改善箇所説明図

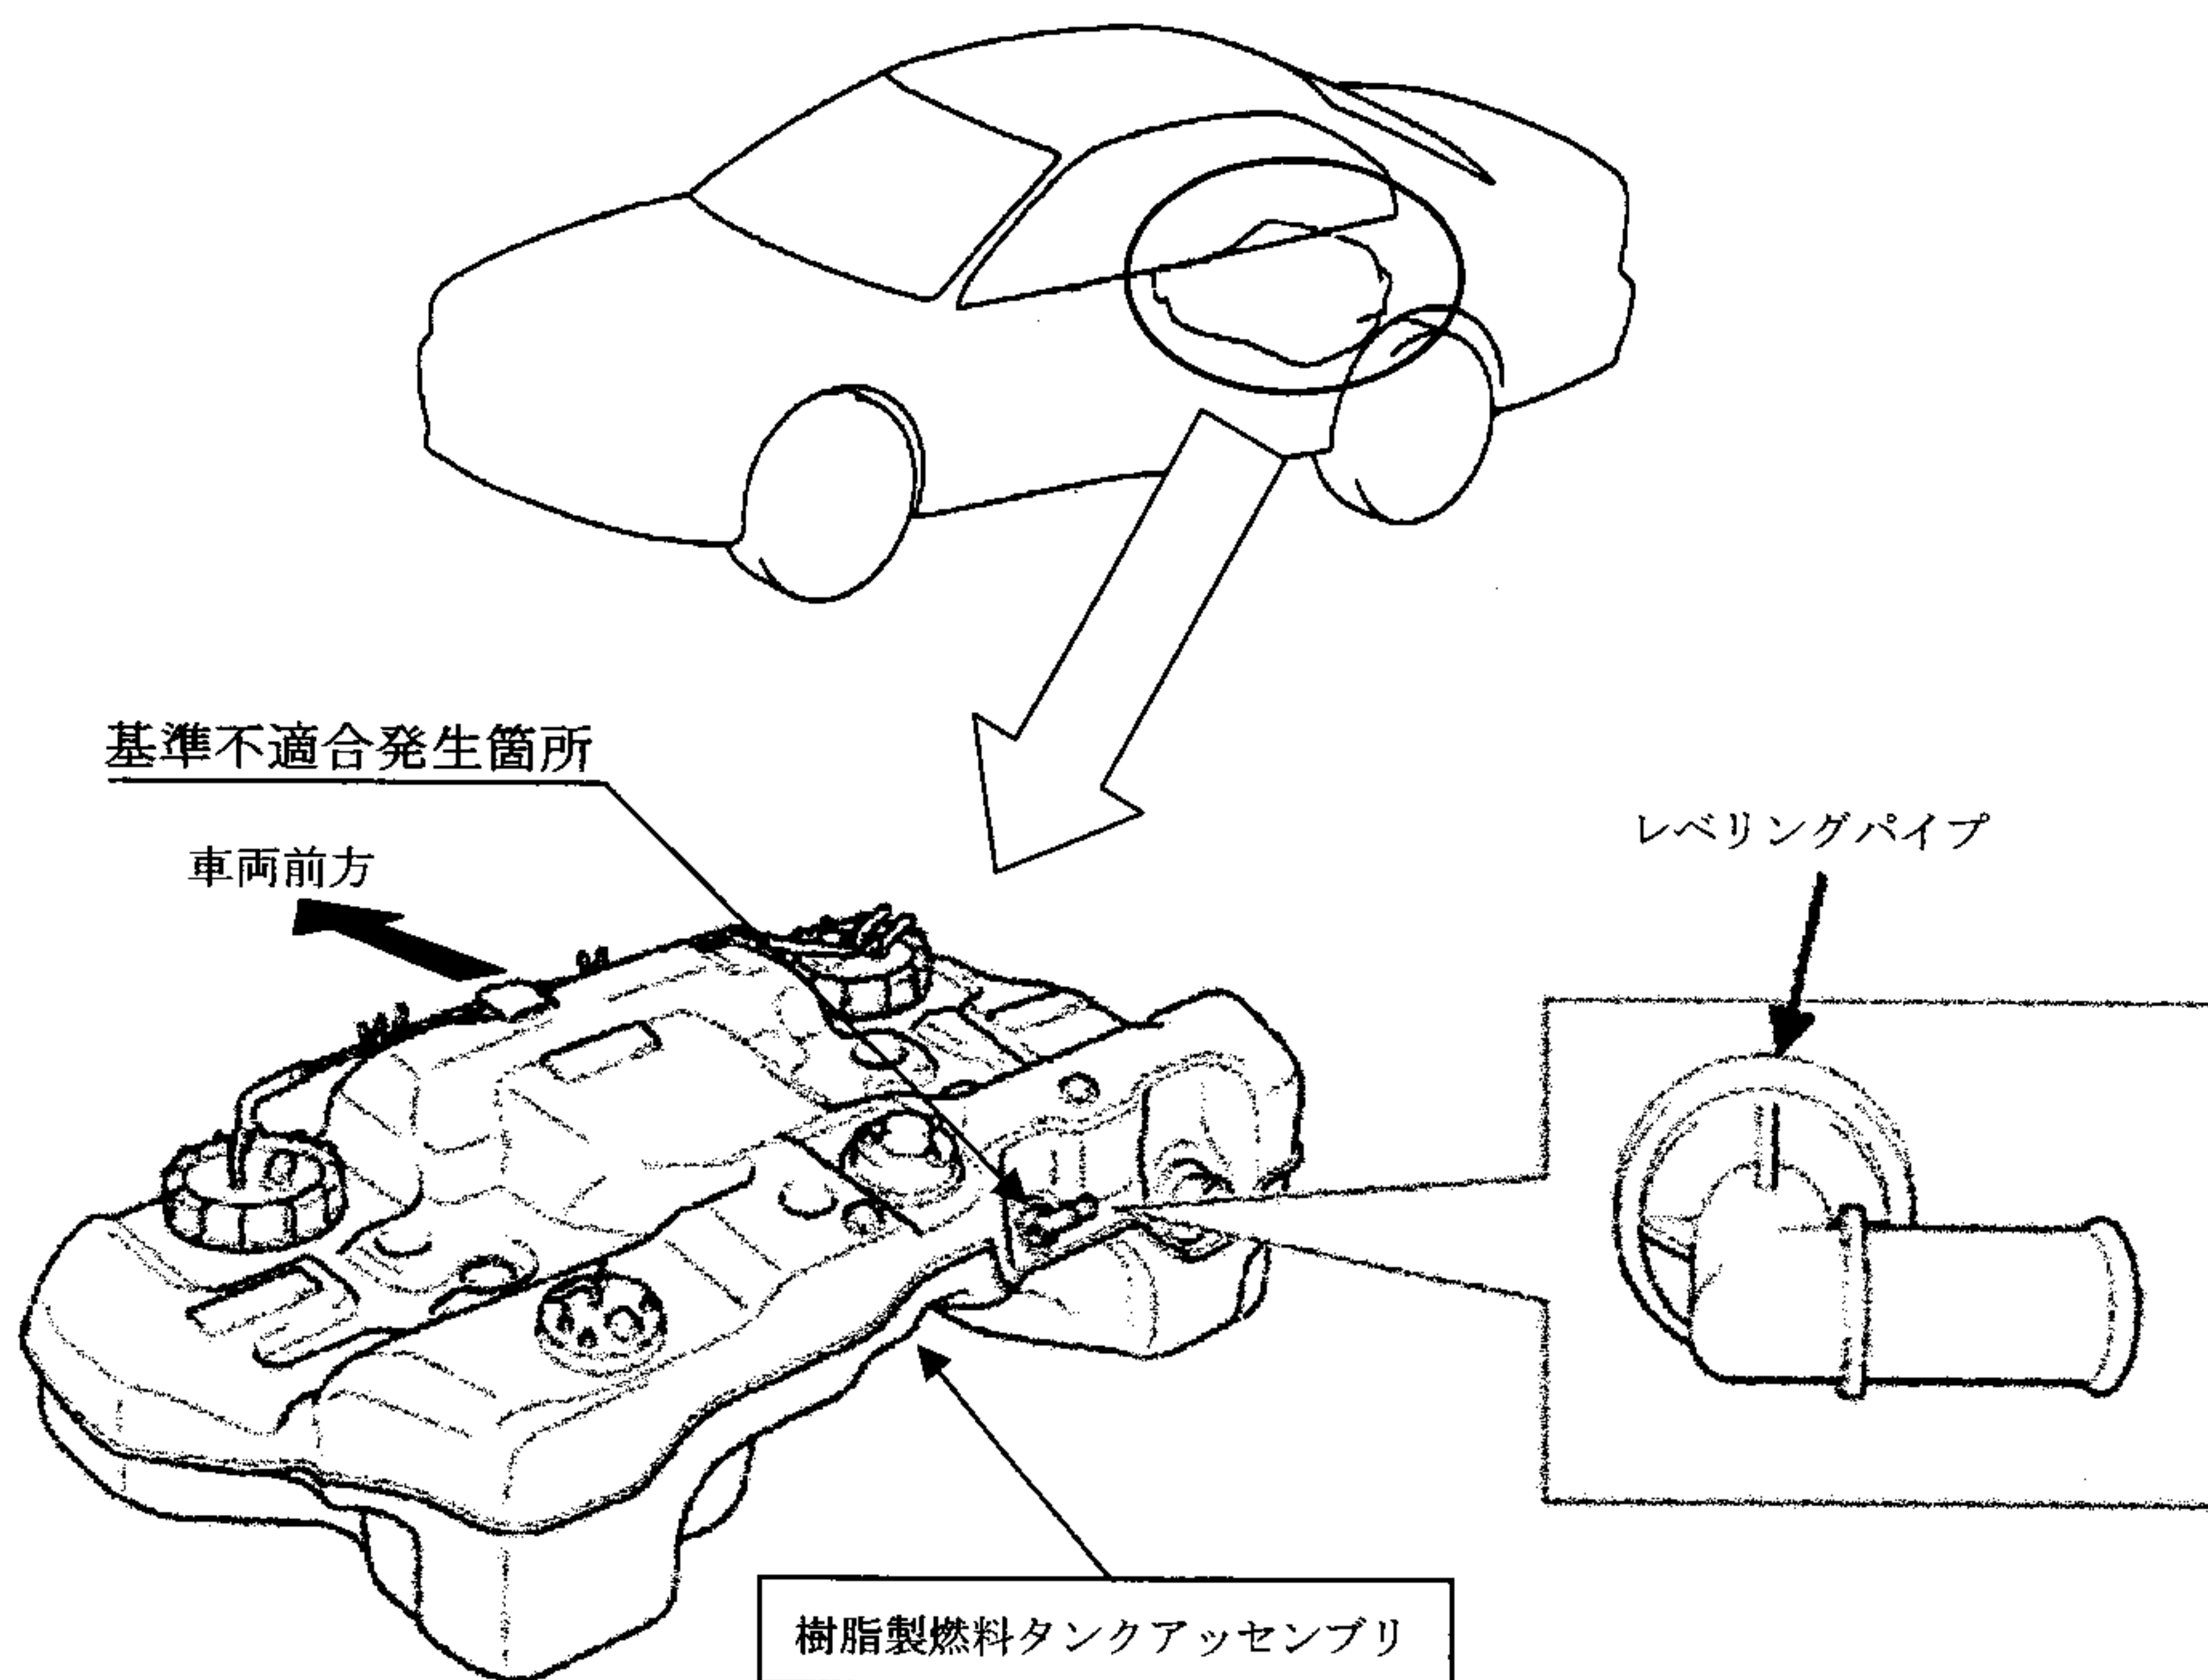
燃料装置において、樹脂製燃料タンクとレベリングパイプの溶着が不適切なため、溶着力が不足しているものがあり、そのままの状態で使用を続けると、当該溶着部が剥離し、燃料が漏れるおそれがある。

全車両、燃料タンクアッセンブリを良品と交換する。

識別：助手席ドアのロワーヒンジにあるドアヒンジ取付ボルト頭部に白色または黄色ペイントを塗布する。
